大間原子力発電所

敷地の地質・地質構造

(コメント回答 その13)

2021年6月25日
電源開発株式会社

コメントS2-139「変状の形成要因」の回答

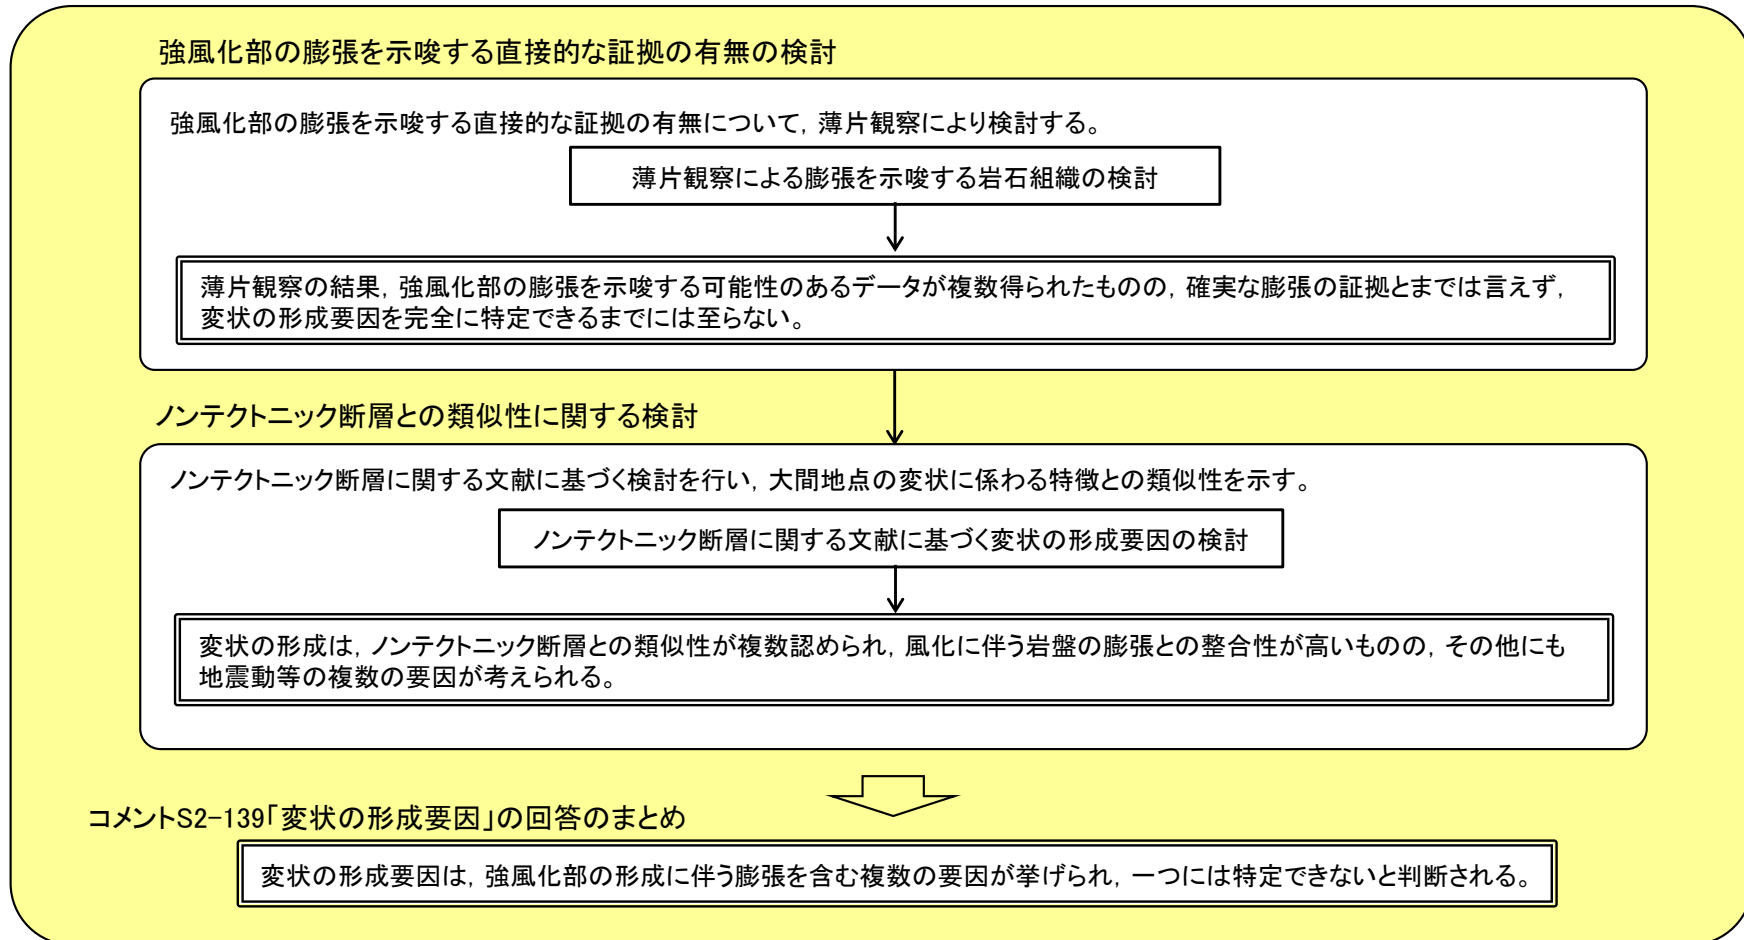
コメントS2-139「変状の形成要因」の回答(1/10): 検討の流れ

- 第804回審査会合では、後期更新世に生じた変状(以下、「変状」という。)が形成された成因※の説明を求められたため、今回、変状の形成要因と形成メカニズムとに分けて検討した。このうち、コメントS2-139の回答として、強風化岩盤の膨張に係る直接的な証拠等について改めて検討した。
- その結果、変状の形成要因は、薄片による詳細観察では強風化部の膨張を示唆するデータが複数得られたものの、完全に特定できるまでには至らず、ノンテクトニック断層に関する文献に基づく検討では膨張以外の要因も関与している可能性が否定しきれないことから、強風化部の形成に伴う膨張を含む複数の要因が挙げられ、一つには特定できないと判断される(P.3-1-2～P.3-1-11参照)。
- 一方、変状の形成メカニズムは、変状弱面等の変位方向と第四紀の応力場との関係等から、ノンテクトニックな要因で形成された非構造的のものと判断されることを、3.3.3(3)にて後述する。

写真1 エクロジャイト中のザクロ石に見られる放射状の割れ目

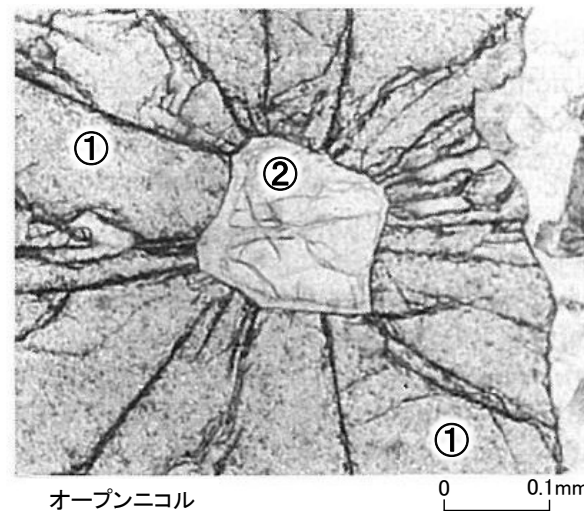
Wang et al.(1993)¹¹⁾では、写真1に示す「膨張によって形成された放射状の割れ目」のような岩石組織が、岩盤の膨張を示唆する直接的な証拠の例として挙げられることを踏まえ、弱風化部を対象に、下記のとおり検討する。

- 風化は軽石を構成する火山ガラス等の表面から進行し、鉱物内部の包有物に膨張が生じた事例とは異なるため、写真1のような放射状の割れ目が風化によるスメクタイトの生成に伴って形成されることは考え難いものの、軽石中の鉱物とその周囲の火山ガラスの割れ目の分布・性状に注目し、薄片観察により、写真1に示すような膨張を示唆する岩石組織の有無について検討を行う。
- ここで、風化に伴う岩石の膨張は、主に弱風化部が強風化部に变化する際に生じると考えられるが(補足説明資料P.11-18参照)、膨張を示唆する岩石組織は、その後の風化の進行によって強風化部では不明瞭になっていると考えられることから、弱風化部を薄片観察の対象とする。

均質で硬質なザクロ石(①)の内部に閉じ込められていたコーサイト-石英包有物(②)が膨張した結果、ザクロ石中に②を中心とした放射状の割れ目が形成されている。

薄片A
(ST-19-V)

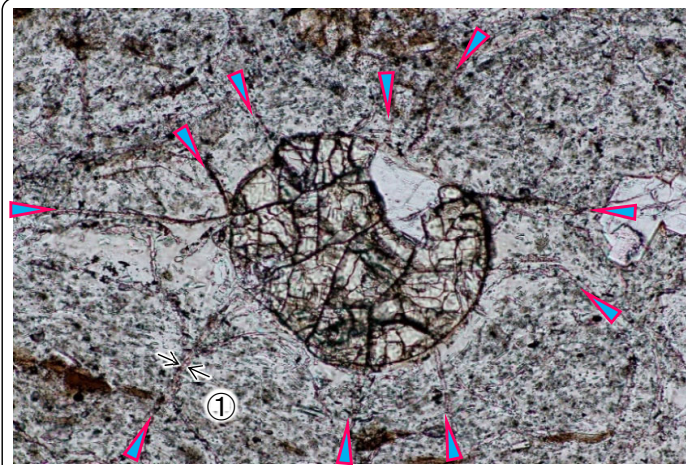
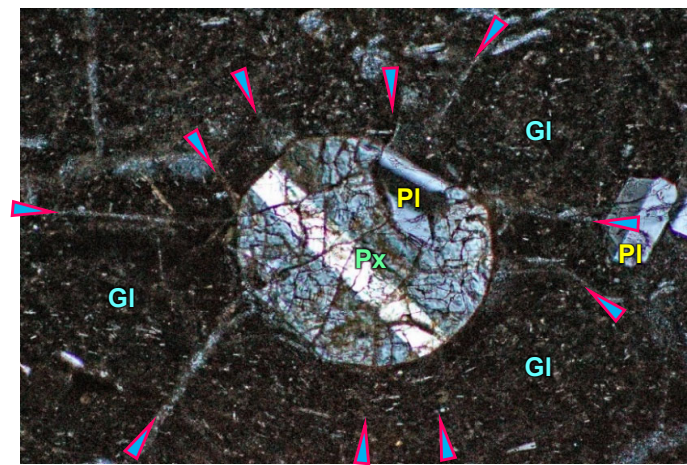
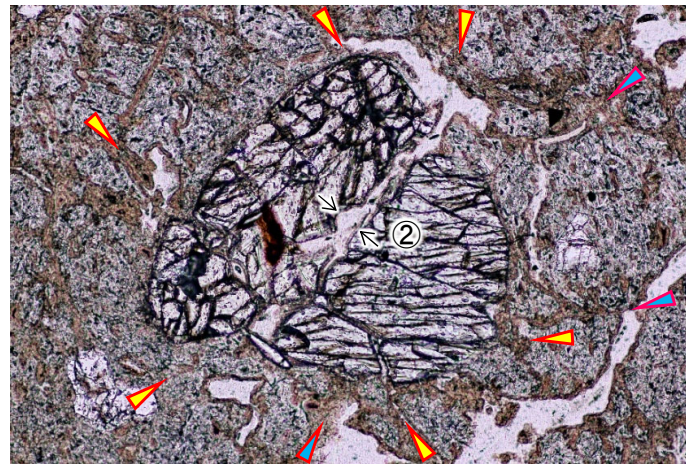
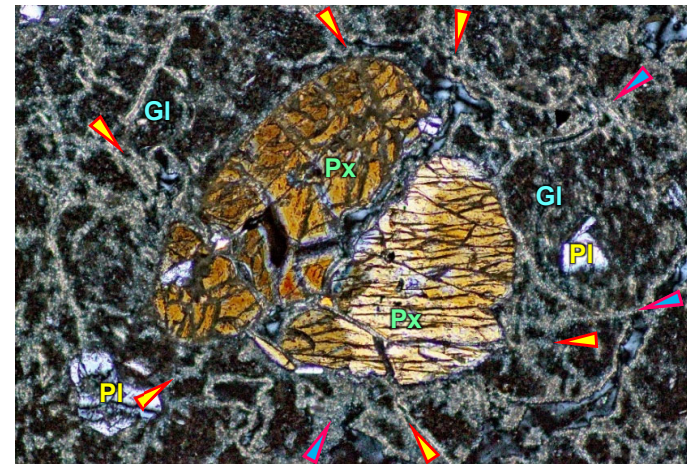
コメントS2-139「変状の形成要因」の回答(3/10):

薄片観察による膨張を示唆する岩石組織の検討(1/2):輝石の斑晶とその周囲の火山ガラス

淡灰色火山礫凝灰岩の弱風化部の試料(ST-19)から薄片A及び薄片Bの2枚を作製し、薄片Bでは薄片Aよりやや風化の進んだ箇所での膨張を示唆する岩石組織の観察を行った。

- ・薄片Aでは、淡灰色火山礫凝灰岩を構成する軽石中の輝石の斑晶にスメクタイトを伴わない割れ目が認められる。輝石の周囲の火山ガラスには輝石を中心とした放射状の割れ目が形成されており、割れ目にはスメクタイトが生成している(最大幅①は約0.008mm以下)。この岩石組織はP.3-1-3の岩石組織に類似し、スメクタイトの生成に伴って形成されたものではないが、割れ目の形成による膨張を示唆する可能性がある。
- ・薄片Bでは、輝石の周囲の火山ガラスに風化によるスメクタイトを伴う網目状の割れ目が形成されており、それらの一部は火山ガラスから輝石の中に連続し、輝石の内部にもスメクタイトが生成している。スメクタイトを伴う割れ目②の最大幅は約0.05mmで、薄片A①に比べて大きく、スメクタイトを伴う割れ目の形成による膨張を示唆する可能性がある。

以上のことから、薄片観察ではこれらの割れ目が風化前からあったものか、風化により形成され幅が拡大したものかの判別はできないが、これらの岩石組織は、風化に伴う割れ目及びスメクタイトの生成による膨張を示唆する可能性がある。

薄片C

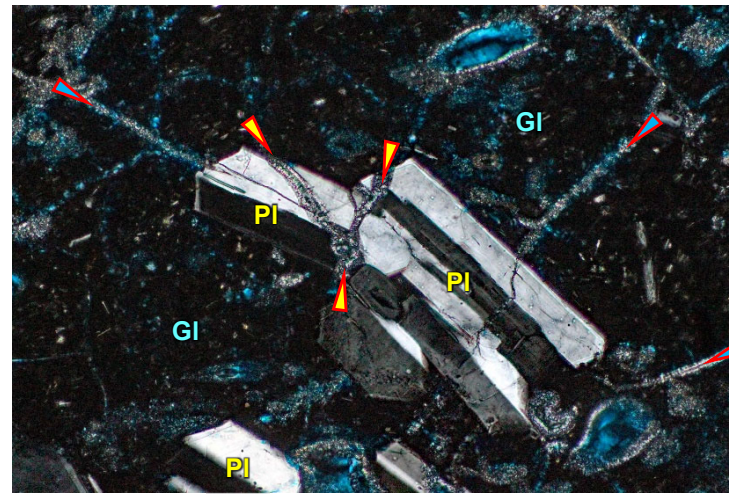
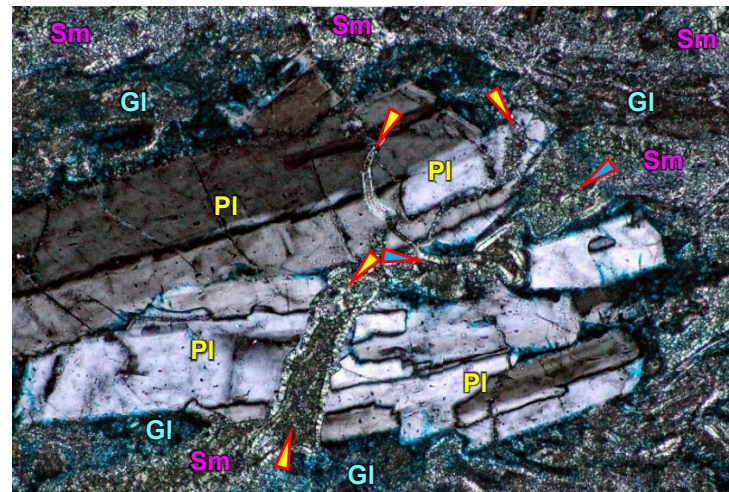
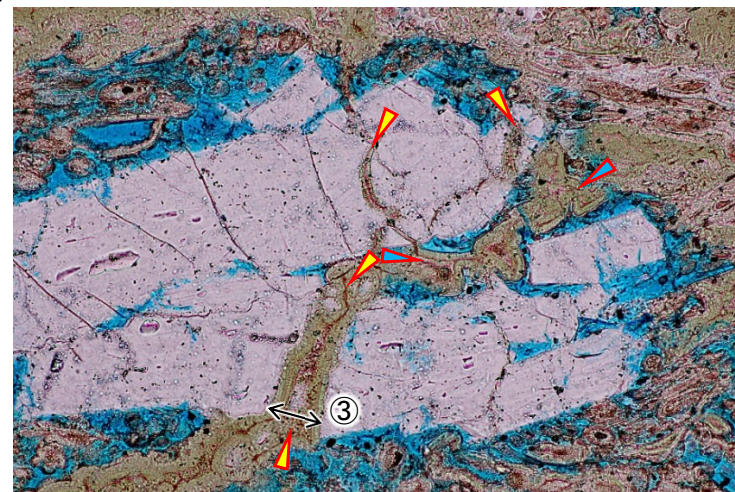
コメントS2-139「変状の形成要因」の回答(4/10):

薄片観察による膨張を示唆する岩石組織の検討(2/2): 斜長石の斑晶とその周囲の火山ガラス

淡灰色火山礫凝灰岩の弱風化部の2孔のコア試料から薄片C及びやや風化の進んだ薄片Dの2枚を作製し、膨張を示唆する岩石組織の薄片観察を行った。

- 薄片Cでは、僅かに風化した軽石の中に斜長石の斑晶があり、斜長石及びその周囲の火山ガラスには風化によるスメクタイトを伴う割れ目(①:最大幅約0.01mm)が形成されている。*印で示した割れ目では斜長石の斑晶の外形にズレ(②)が認められ、スメクタイトを伴う割れ目の幅の拡大による膨張を示唆する可能性がある。
 - 薄片Dでは、斜長石の斑晶の風化によるスメクタイトを伴う割れ目(③)の最大幅は約0.04mm(薄片C①の約4倍)で、スメクタイトを伴う割れ目の幅の拡大による膨張を示唆する可能性がある。
- 以上のことから、薄片観察ではこれらの割れ目が風化前からあったものか、風化により形成され幅が拡大したものかの判別はできないが、これらの岩石組織は、風化に伴う割れ目及びスメクタイトの生成による膨張を示唆する可能性がある。
